Útvar hodnoty za peniaze

Hodnota za peniaze projektu

Diaľnica D1 Bratislava – Senec, 1. úsek Bratislava – Triblavina, I. a II. etapa (Výstavba križovatky D1 a D4, rozšírenie a rekonštrukcia D1)

Graf 2: Ochota NDS akceptovať vyššiu cenu pri maximálnom rozdiele ponúk (mil. eur)

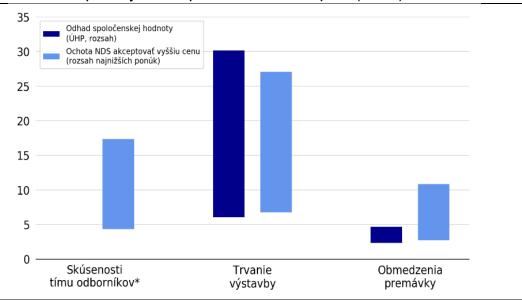
Navrhnutý spôsob multikriteriálneho hodnotenia môže viesť k vyššej výslednej cene, najmä v pravdepodobnom prípade, že NDS dostane aj ponuky výrazne nižšie ako PHZ (Box 1). Plneniu kvalitatívnych kritérií prisudzuje NDS hodnotu 13,8 – 55,2 mil. eur (Graf 2), vyššia hodnota zodpovedá VO s nižšími ponukami. Finančná hodnota bodov, a teda ochota priplatiť si za lepšie plnenie kvalitatívnych kritérií, nie je pred VO stanovená. Hodnota bodu bude tým vyššia, čím nižšia bude najnižšia ponuka a efektívna váha ceny vtedy klesne². Ostatné kvalitatívne kritéria budú bodované vo vopred určenom rozsahu hodnoty kritéria, čo je v súlade s dobrou praxou.

Váhu jednotlivých kritérií je potrebné vhodne nastaviť vzhľadom na ich spoločenskú hodnotu. ÚHP odporúča cenu a ostatné kritériá hodnotiť na základe vopred stanoveného vzťahu medzi cenou a kvalitatívnymi vlastnosťami ponúk (tzv. finančná hodnoty bodu³). Multikriteriálnym hodnotením ponúk NDS vyjadruje ochotu akceptovať vyššiu cenu, ak bude kompenzovaná vyššou "kvalitou" (napr. spoločenským prínosom ako je menší vplyv na prevádzku diaľnice alebo rýchlejšie uvedenie do prevádzky⁴). Spoločenskú hodnotu možno určiť kvantifikáciou dopadov kritérií na samotný predmet zákazky a súvisiacimi metodikami oceňovania

- Vypustiť definíciu mimoriadnej nízkej ponuky vo vzťahu k PHZ alebo v súlade s diskusiou s NDS znížiť hranicu na 50 % PHZ.
- Pevne stanoviť vzťah medzi cenou a hodnotou kvalitatívnych kritérií (tzv. finančná hodnota bodu), a to na základe ich spoločenskej hodnoty.

Graf 3: Odhad spoločenskej hodnoty kritérií, ochota NDS akceptovať vyššiu cenu a sankcie (tis. eur/hod)

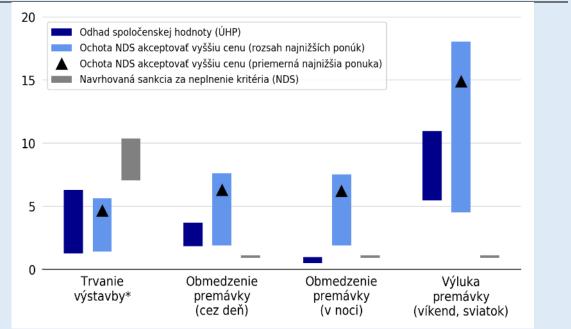
Rozsah implicitnej hodnoty skrátení výstavby zodpovedá odhadu ÚHP (Graf 2, Graf 3). Pri priemernom znížení ceny bude spoločenská hodnota prisúdená minimalizácií obmedzení vyššia, ako odhad ÚHP (Graf 3).

Sankcie za nedodržanie kritérií počas realizácie by mali kompenzovať akceptované zvýšenie ceny vo VO. Sankcia za nedodržanie termínu výstavby tento princíp dodržiava, sankcie za nedodržanie ponúknutých obmedzení premávky sú však nižšie, ako ich spoločenská hodnota resp. ochota NDS akceptovať vyššiu cenu

- Nastaviť sankcie za nedodržanie ponúknutého rozsahu obmedzení prevádzky D1 tak, aby kompenzovali akceptované zvýšenie ceny.
